VPROT <= 5 A system budget; HOLD 50 ms at <= 6 W; review before Gerbers		
Prototype / schematic + PCB review		
Sheet: /LV/		
File: LV.kicad_sch		
Title: P02-R2 / LV		
Size: A3	Date: 2026-09-25	Rev: P02-R2
KiCad E.D.A. 10.0.6		Id: 2/4

Prototype / schematic + PCB review

Title: P02-R2 / HOLD

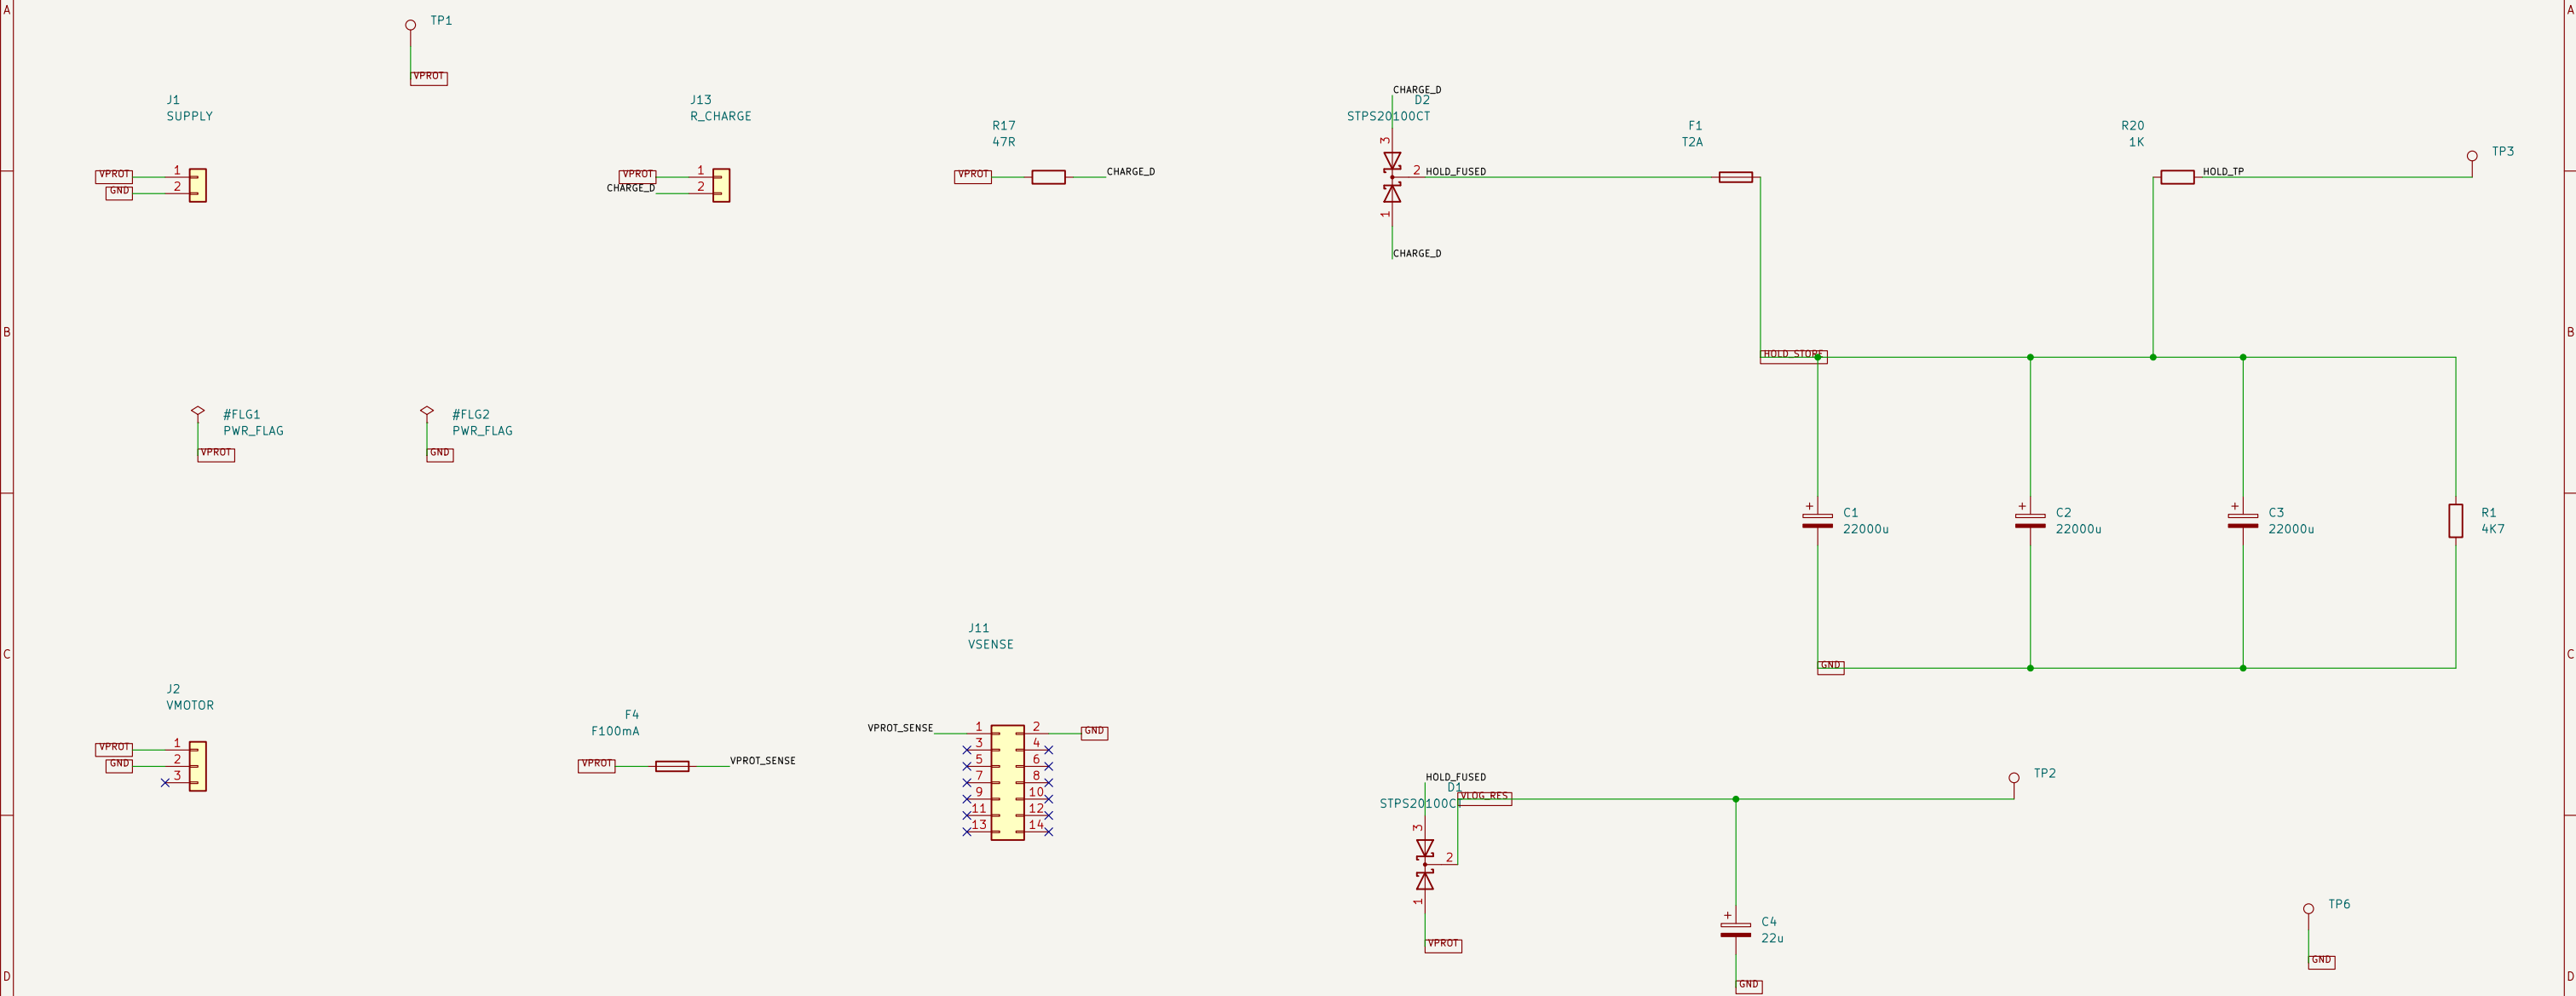
R17 poza PCB: HSA2547RJ na osobnej blasze. J13 jest zakonzeniem jego przewodow.

TP3 przez R20=1k/2W. DMM >=10 Mohm. Bank 3x22mF: do 41J przy 32V, rozladowanie przez R1 do 22 min.

File: LV.kicad_sch

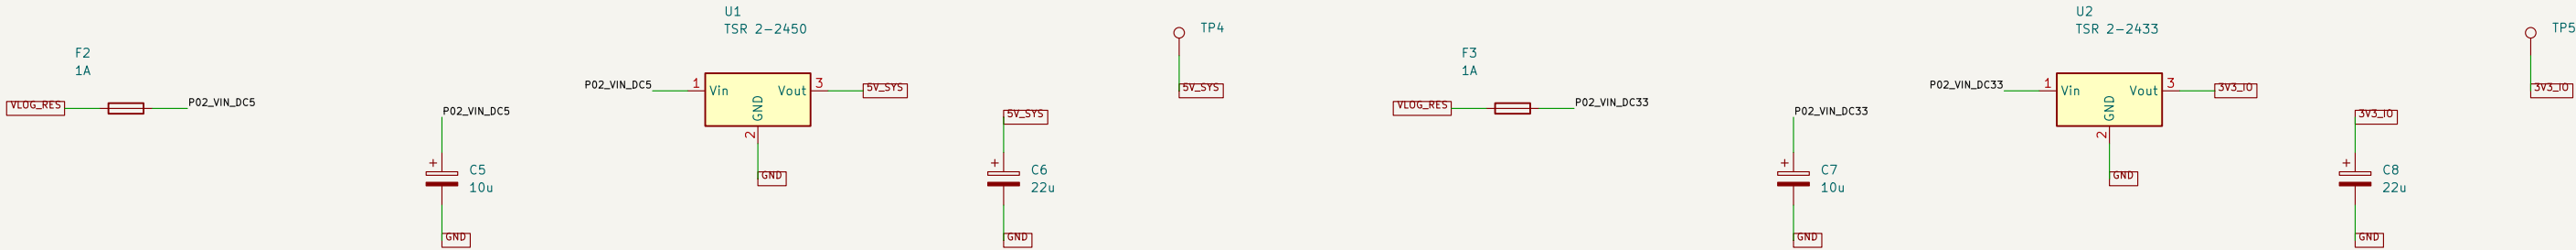
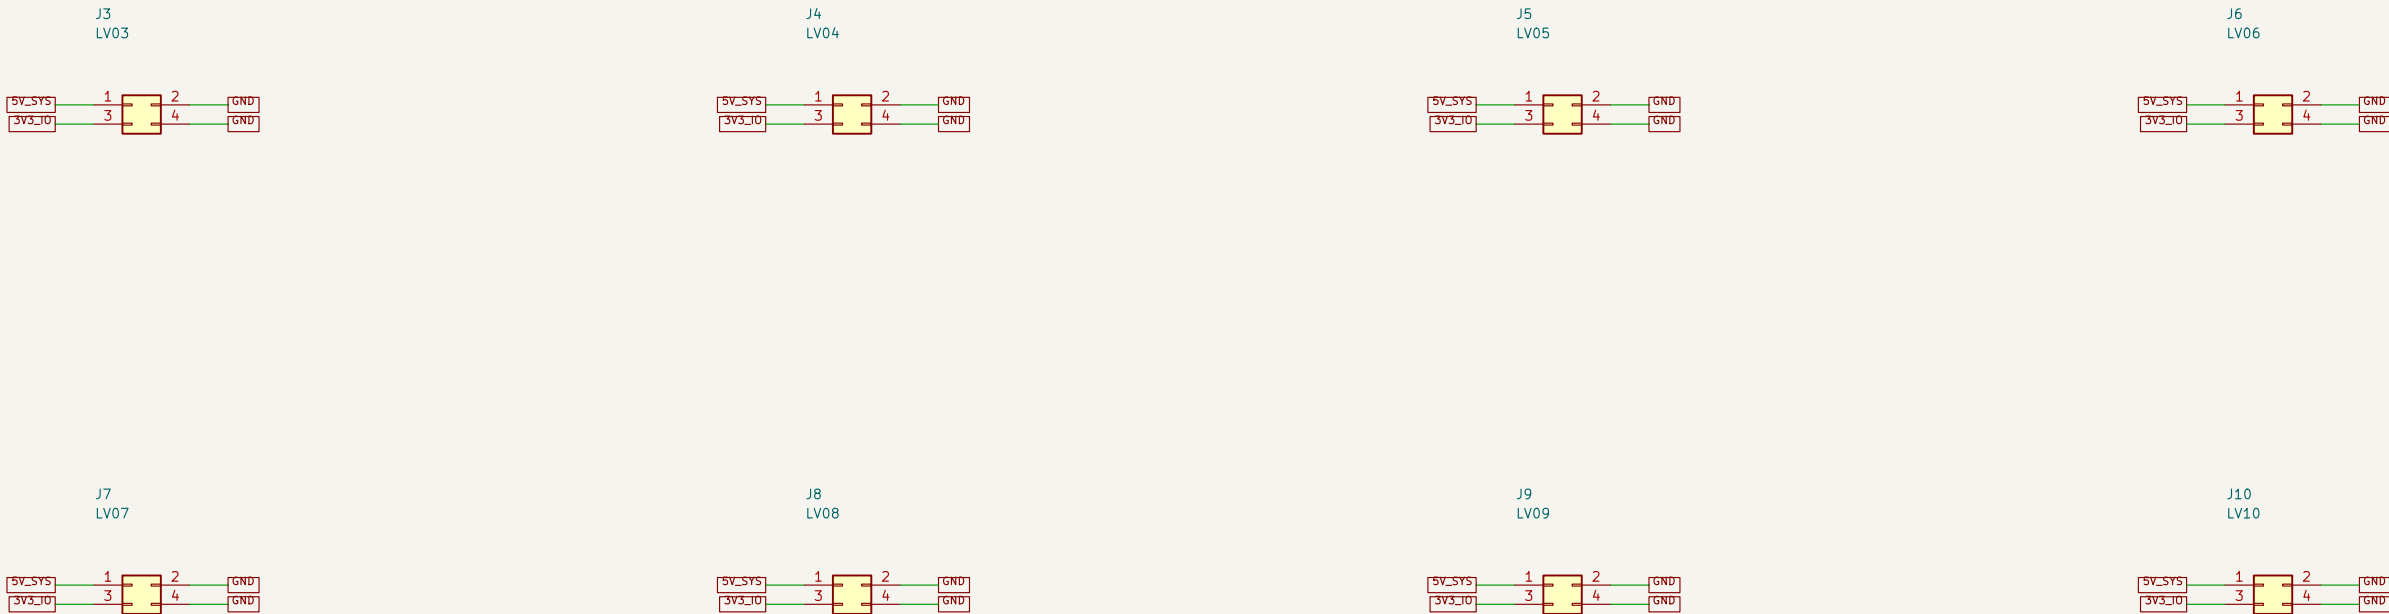
BUDZET LACZNY <=6W na VLOG_RES (wliczaj straty przetwornic). Nie 2A na kazde zlacze.

LV03..LV10: 1=5V_SYS, 2=GND, 3=3V3_I0, 4=GND. Nie laczyc 3V3_I0 z 3V3_CORE.

Dodatkowa pojemnosc obciazenia: suma <=600uF na 5V i <=900uF na 3V3 (wlicz C6/C8).

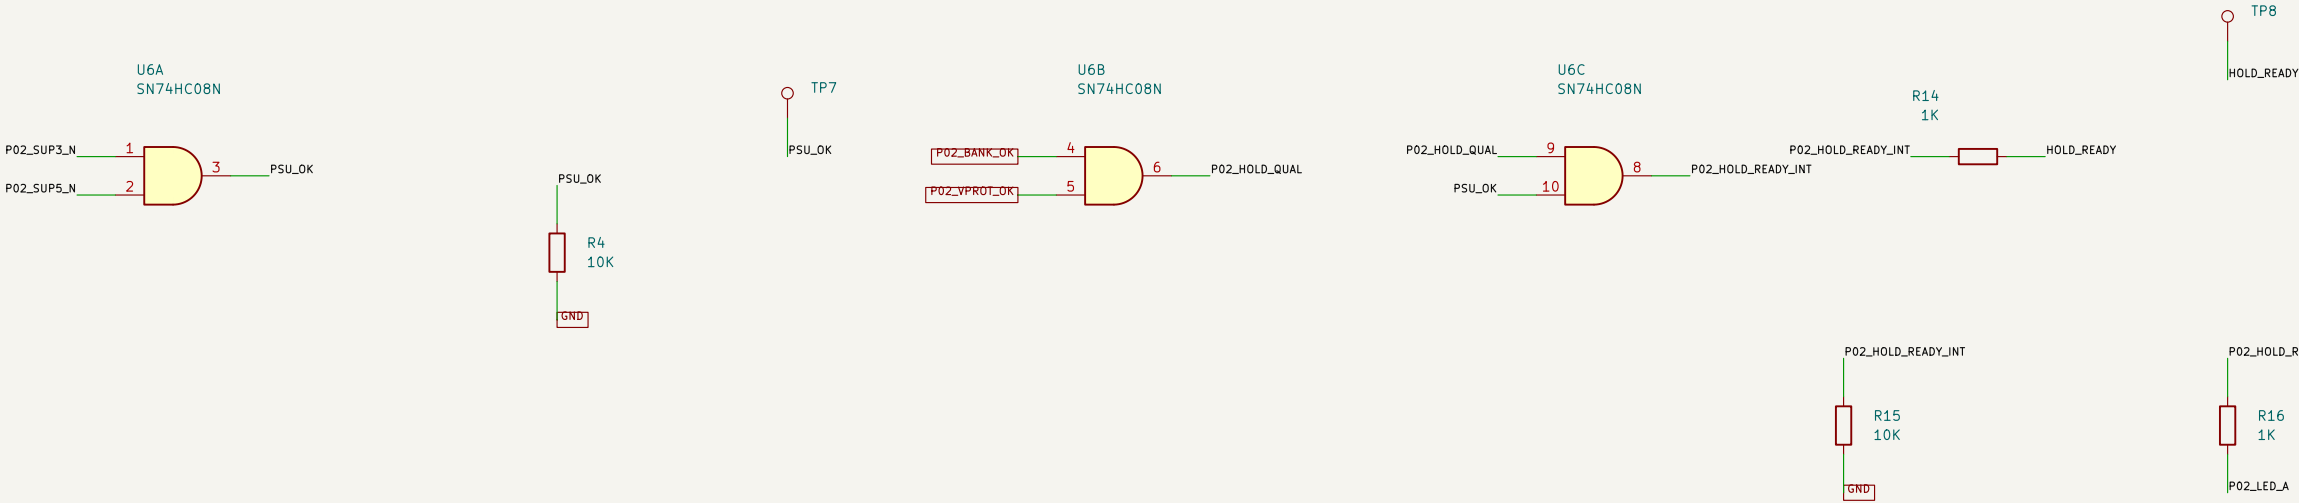
U5A: wejście toleruje 5V; zasilanie 3V3. C16 na adapterze przy samym IC (nie na płycie P02).

HOLD_READY = BANK_OK & VPROT_OK & PSU_OK. Sygnał lokalny; J12.3 na P04 nadal NC.

Sheet: /HOLD/
File: HOLD.kicad_sch

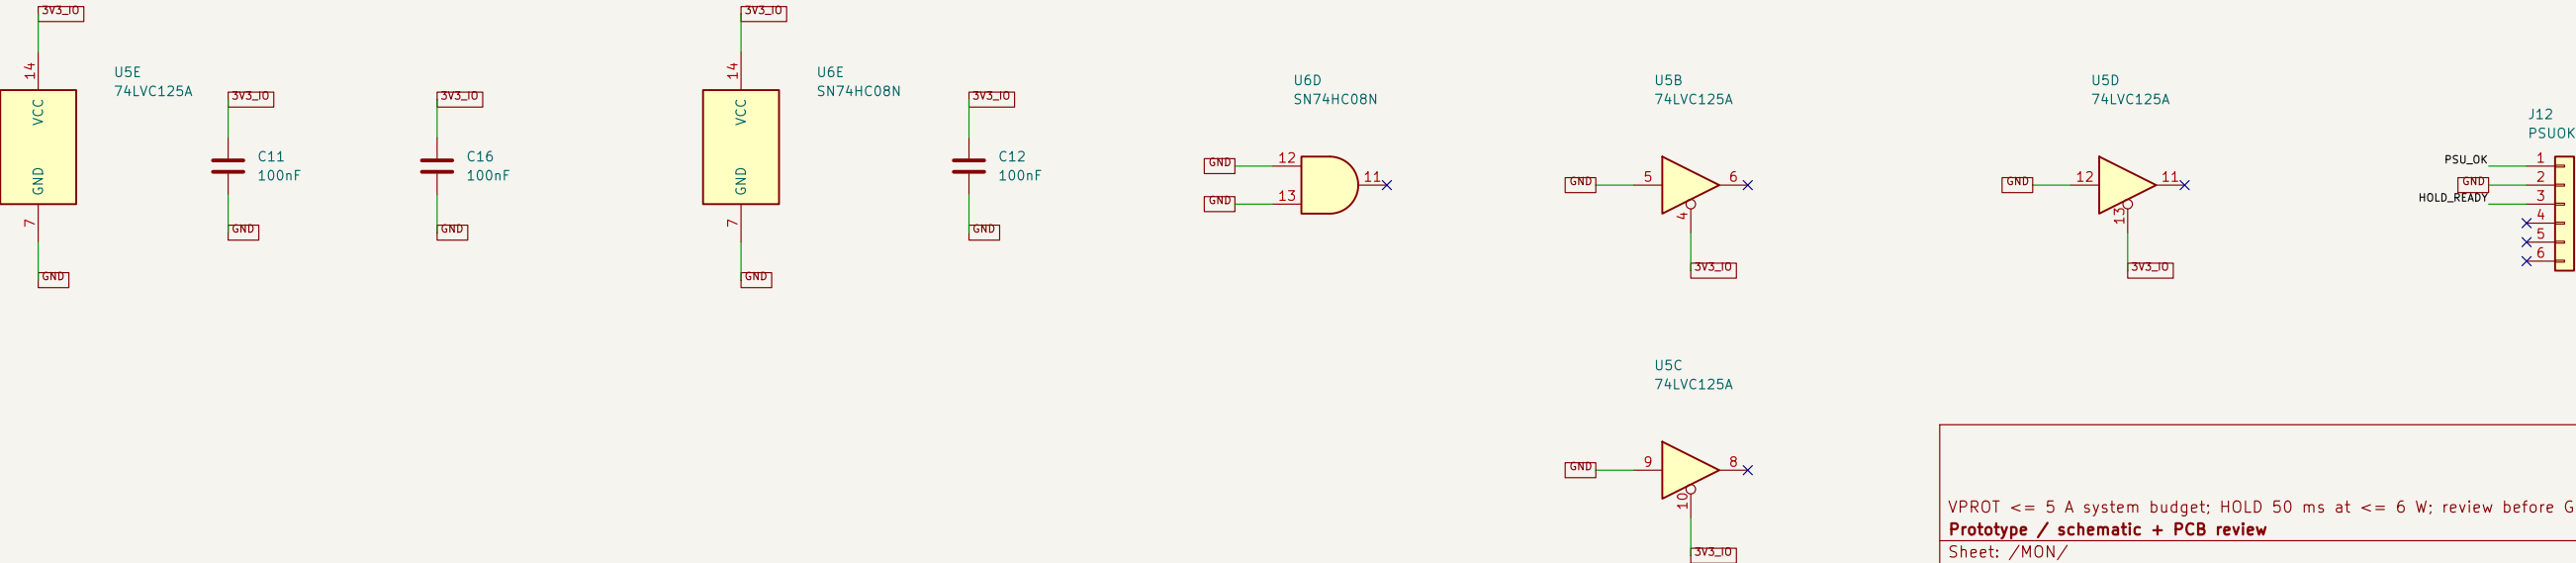
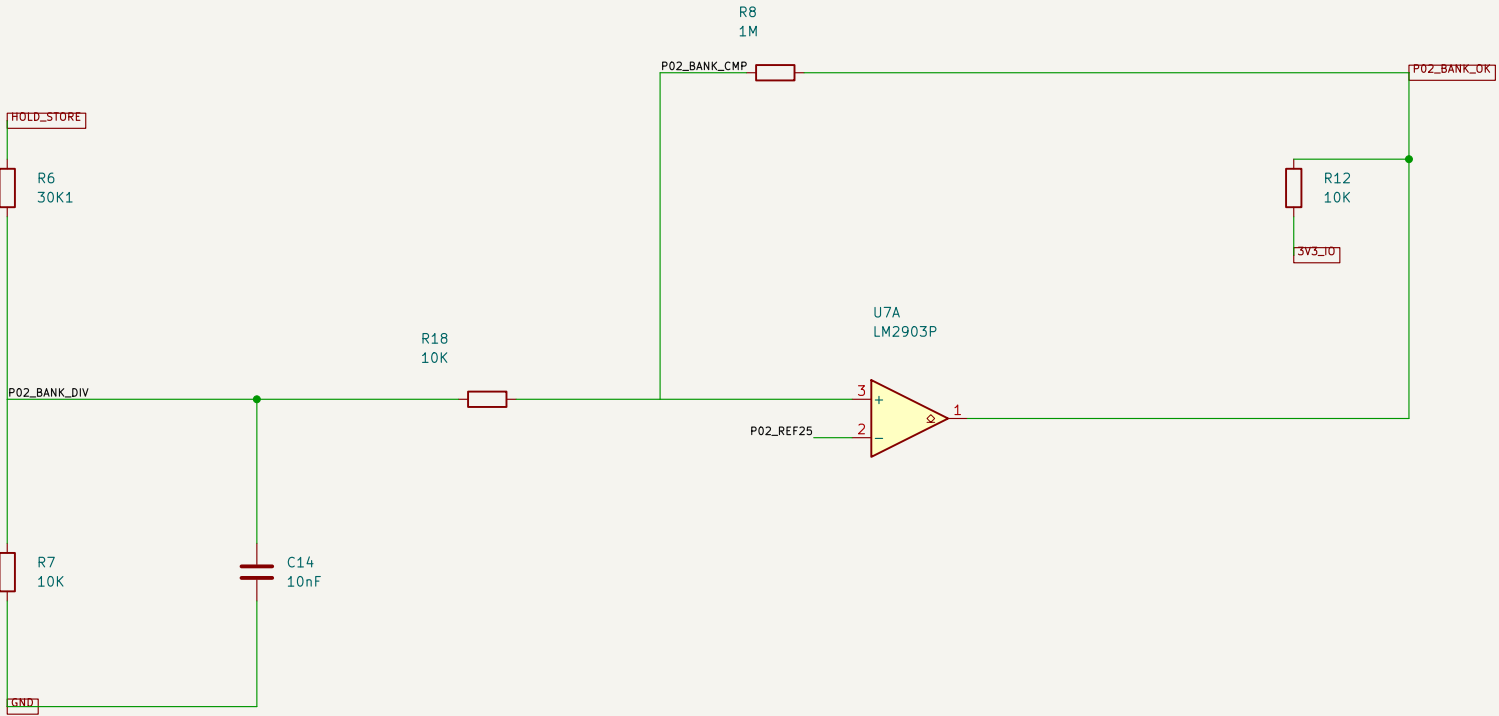
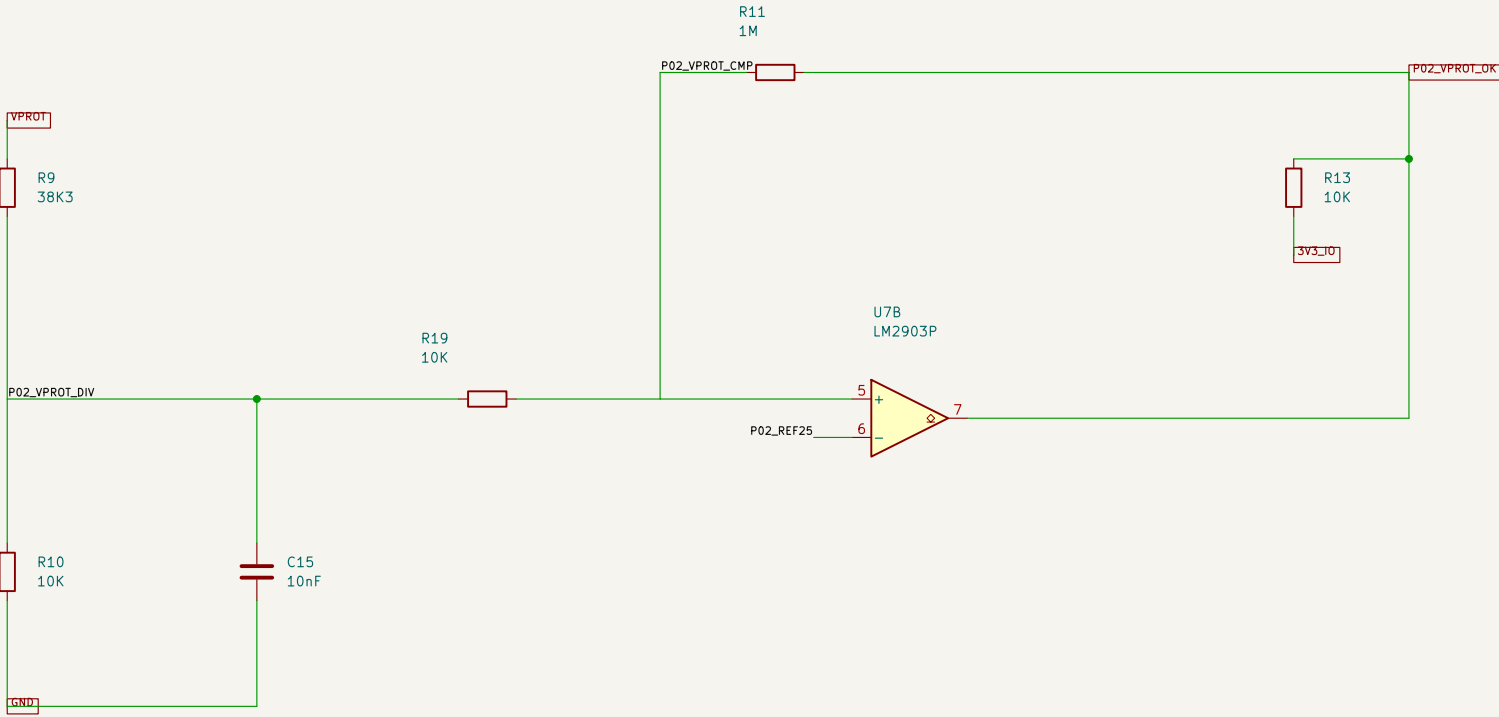
15 s kwalifikacji wykonuje operator. CORE nie realizuje tej funkcji w tej rewizji.

U8 TI LP: 1=K, 2=A, 3=REF.

R6/R7/R9/R10: 0.1%, 25ppm/K.

R5: 330R, IKA ok. 7.6mA.

FILTR: C14/C15 PRZED R18/R19. Sprzezenie R8/R11 za nimi, przy wejsciu komparatora.

Progi z tolerancjami: docs/HOLD-ANALIZA.md. LED nie sprawdza F1 ani Ceff.
